Modulo per la presentazione delle osservazioni per i piani/programmi/progetti sottoposti a procedimenti di valutazione ambientale di competenza statale

Impianto per la produzione di energia da fonte eolica denominato "Parco eolico Toscana", sito nel Comune di Toscana (VT) e relative opere di connessione nei Comuni di Toscana (VT) e Arlena di Castro (VT).
Codice procedura (ID_VIP/ID_MATTM): 5419

Figura 23 Schema di distribuzione degli impianti da FER: in rosso, gli aerogeneratori esistenti, in blu quelli in progetto, in magenta gli impianti fotovoltaici esistenti e in arancio quelli in iter di VIA e di Autorizzazione Unica.

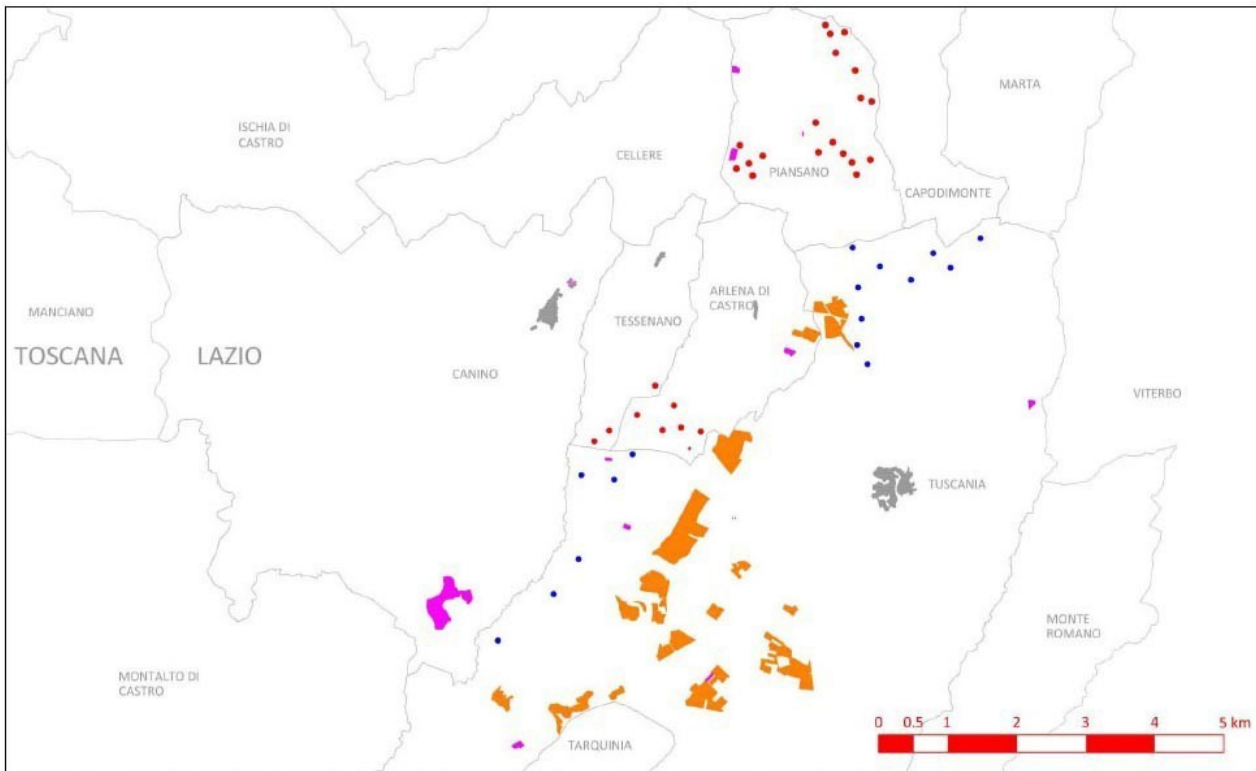
La figura 23 su SINTESI NON TECNICA DEL SIA (GE_TSC01_PD_SIA04), così come altre mappe di analisi di impatti cumulativi (GE_TSC01_PD_9_1_2, GE_TSC01_PD_9_1_3, GE_TSC01_PD_9_1), omette di rappresentare un ulteriore aerogeneratore presente nel territorio dei comuni di Tessenano e Arlena di Castro, in cui gli aerogeneratori di progetto sono 9 e non 8, mentre non è mai rappresentata una mappa con un'analisi di impatto cumulativo, che comprenda cioè cavidotti, stazioni di utenza e stalli che pure fanno parte del progetto, in relazione di incidenza con i BENI PAESAGGISTICI (ai sensi del D.LDG.42/04 e ulteriori beni da PTPR Lazio). Si tratta di carenze sostanziali che non permettono una valutazione visiva olistica dell'impatto paesaggistico. Allo scopo sarebbe utile anche una mappa con la sovrapposizione dei lavori di realizzazione comprensiva di tutte le aree necessarie, da sovrapporre all'analisi di Impatto cumulativo, in modo da includere sia gli aerogeneratori e i campi fotovoltaici esistenti, sia gli aerogeneratori e i campi fotovoltaici in V.I.A., senza limitarsi ad una rappresentazione semplificata come quella della figurina 23.

Nonostante questo dalla stessa figura 23, emerge come dal Lago di Bolsena al mare Tirreno si stia creando un nuovo territorio che andrà a costituire di fatto un paesaggio industriale, costellato come è di pale eoliche, campi fotovoltaici e stazioni di utenza.
